Alte Ausführung: **Relaisbox JD xxx 121**

Zwischenzeitliche Ausführung : **Relaisbox JD xxx 124**

Aktuelle Ausführung: **Relaisbox JD xxx 121 – neu –**

Telma Retarder VSC

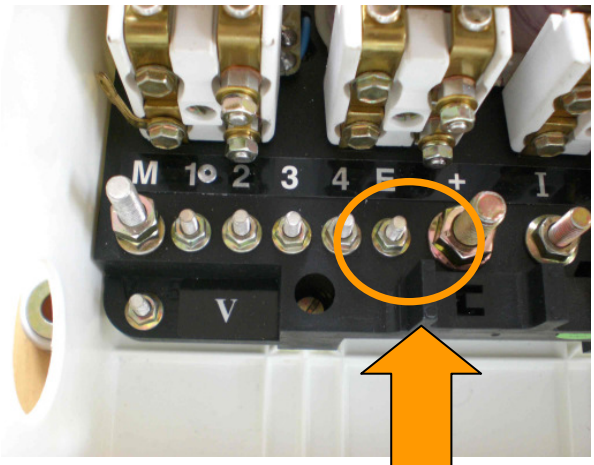
Montage-Anleitung für die zwischenzeitliche Ausführung:

Zwischen Klemme E und M (-) bitte ein 1,0 bis 1,5 mm² Kabel legen, falls keine neue Leitung (-) für die Klemme E verfügbar ist oder verlegt werden kann.

Achtung:

Die Verbindungsbrücke zwischen den Klemmen E und + nicht vom "alten" JDxxx121 entfernen und auf den "zwischenzeitlichen" JDxxx124 wieder montieren !

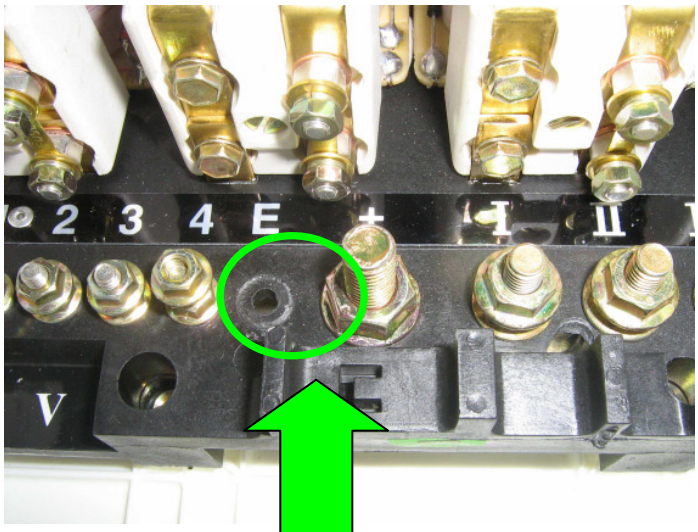
Bei der aktuellen Ausführung keine Belegung der Klemmen-position E.
